追加提出議案説明資料目次

令和7年3月定例会

資料2

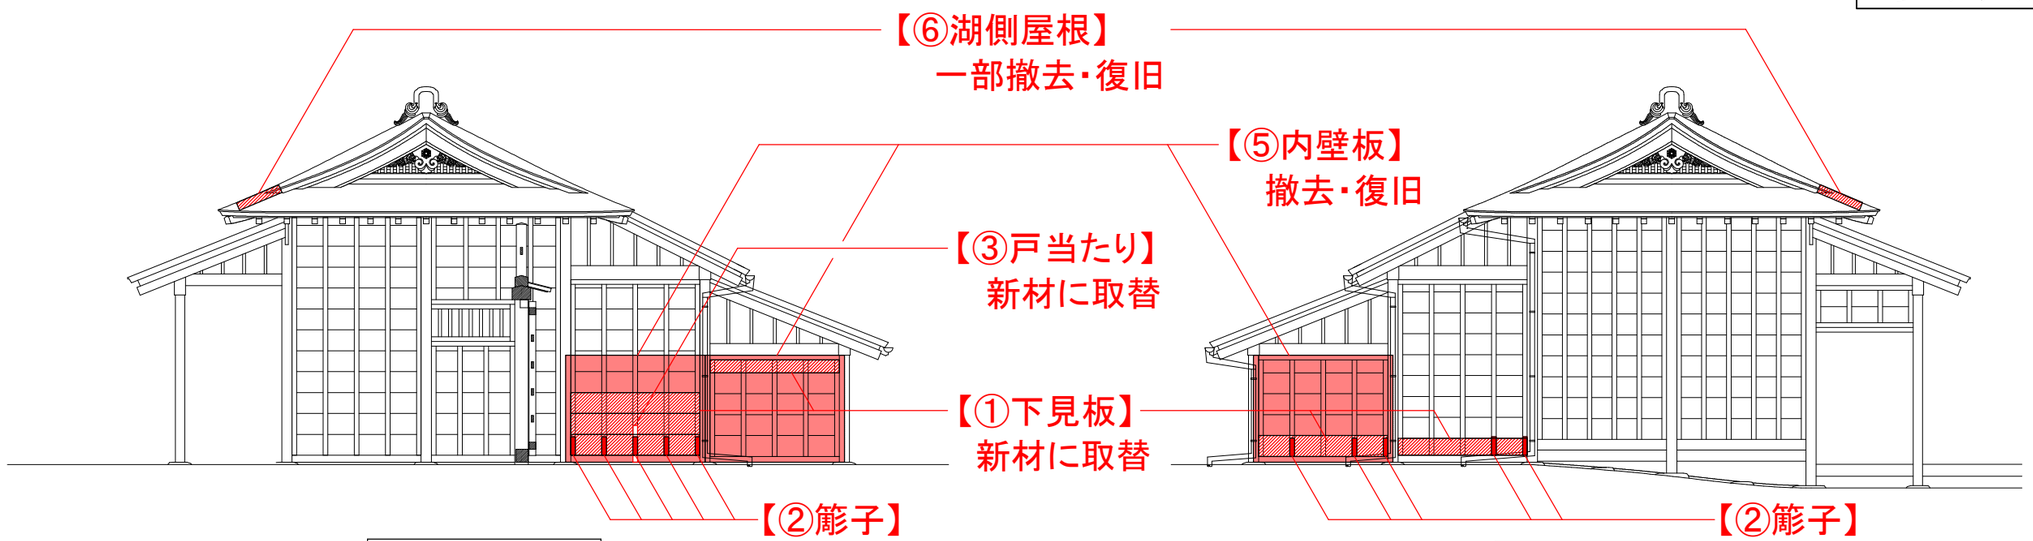
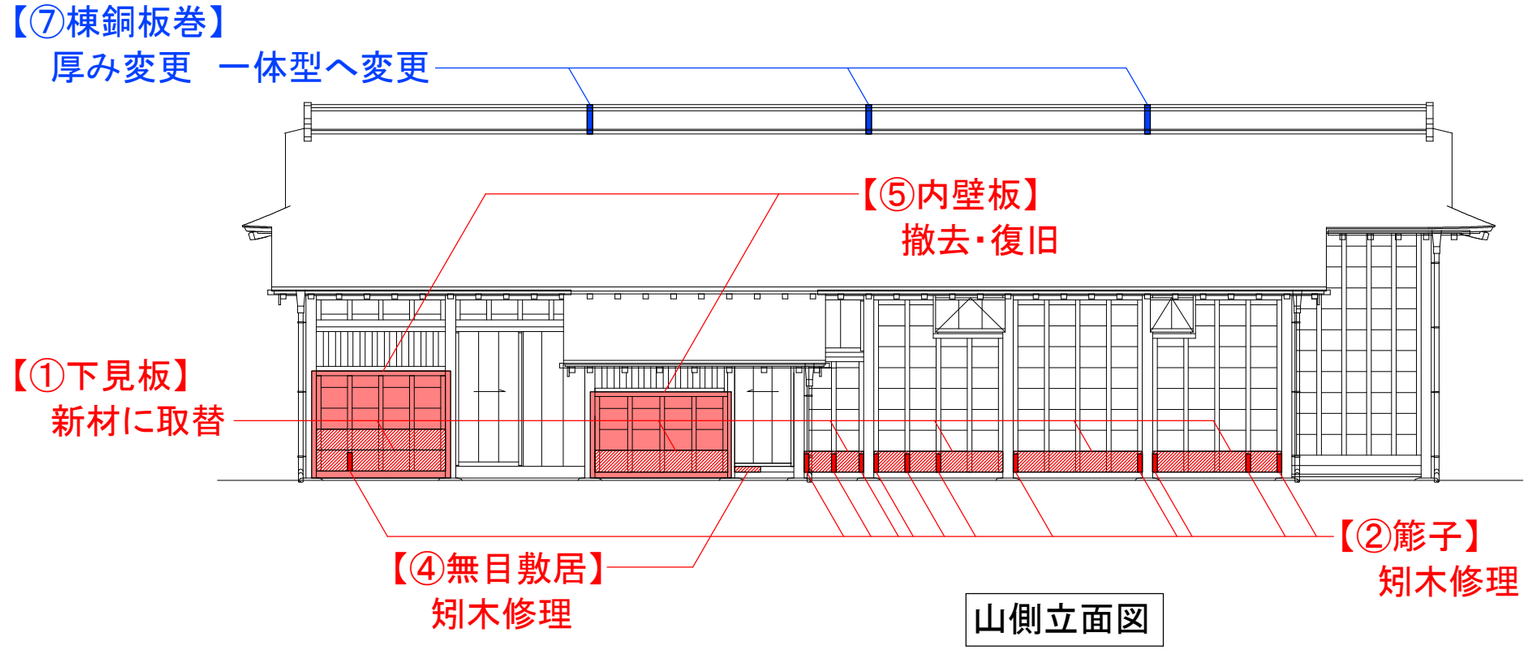
追加項目

①下見板	：新材に取替	13ヶ所
②籠子	：矧木修理	22ヶ所
③戸当たり	：新材に取替	1ヶ所
④無目敷居	：矧木修理	1ヶ所
⑤内壁板	：一部撤去・復旧	5ヶ所
⑥湖側屋根	：一部撤去・復旧	8.64㎡

削減項目

⑦棟銅板巻：厚みを0.6㎜から0.4㎜へ変更
3枚継を一体型へ変更

あしがるばんしょ
足軽番所

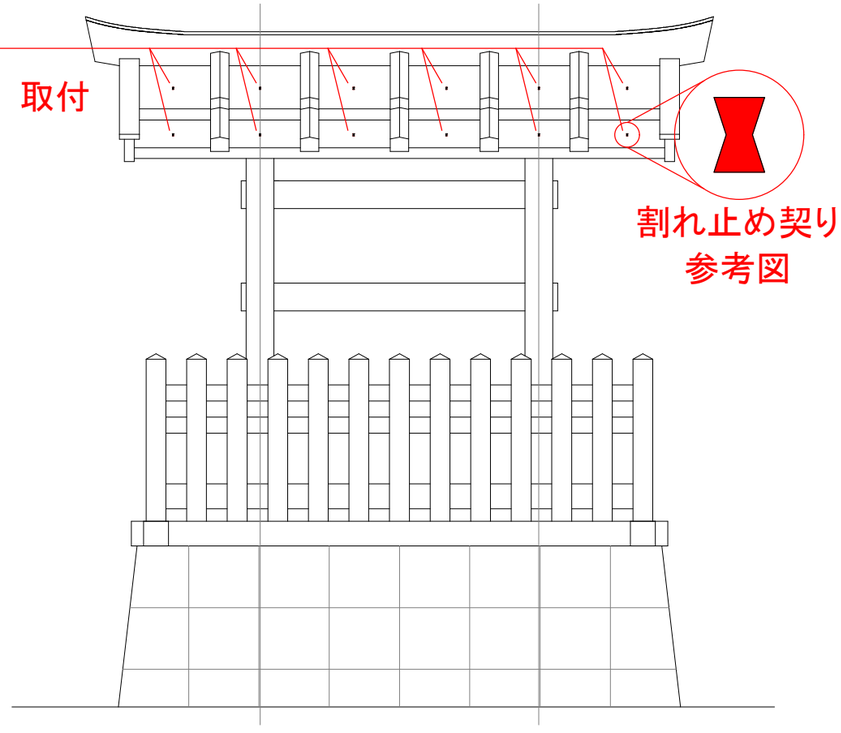
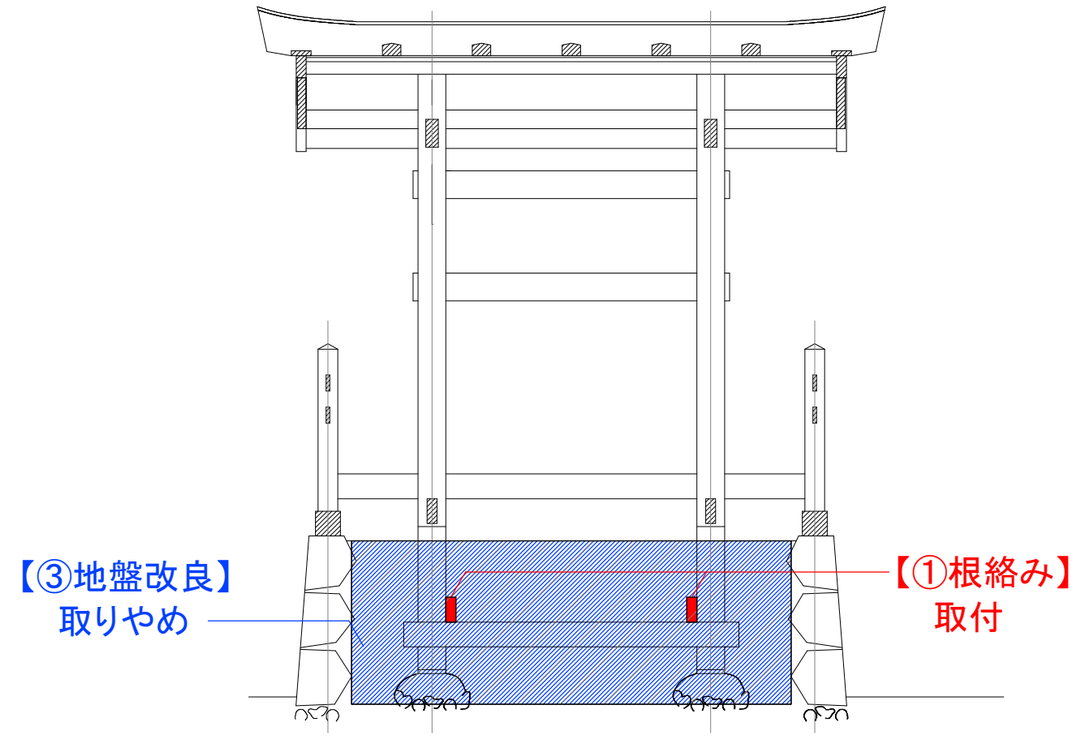
追加項目

施工内容
①根絡み：新材に取替　2ヶ所
②屋根板：契り取付　24ヶ所

削減項目

施工内容
③地盤改良：とりやめ

山側立面図

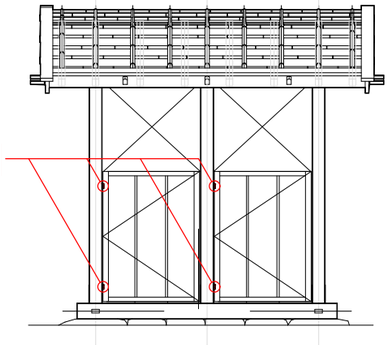
【①解体方法】
一部解体から全解体（既存材利用のため手壊し）へ変更

【⑧建具金物】
作り替え

江戸側立面図

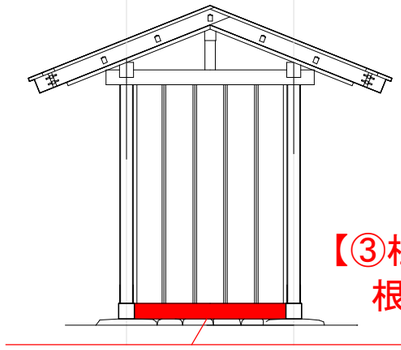
【②土台】
新材に取替

湖側立面図

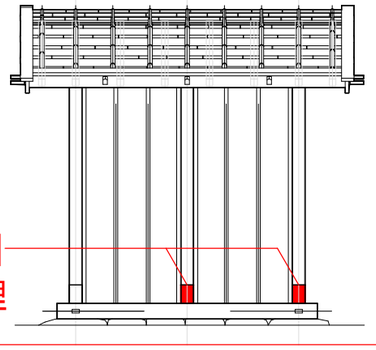
【③柱脚部】
根継修理

京側立面図

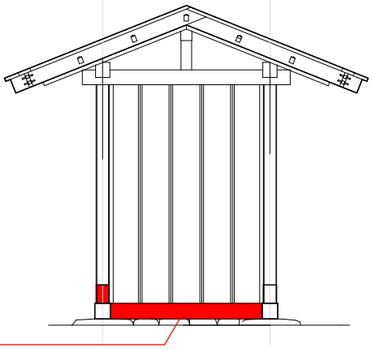
【⑤壁下地桟】
新材に取替

【⑥間仕切壁板】
矧木修理

【⑦戸当たり】
新材に取替

屋根伏図

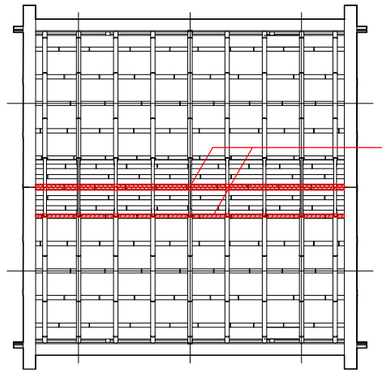
【④小舞野地板】
新材に取替
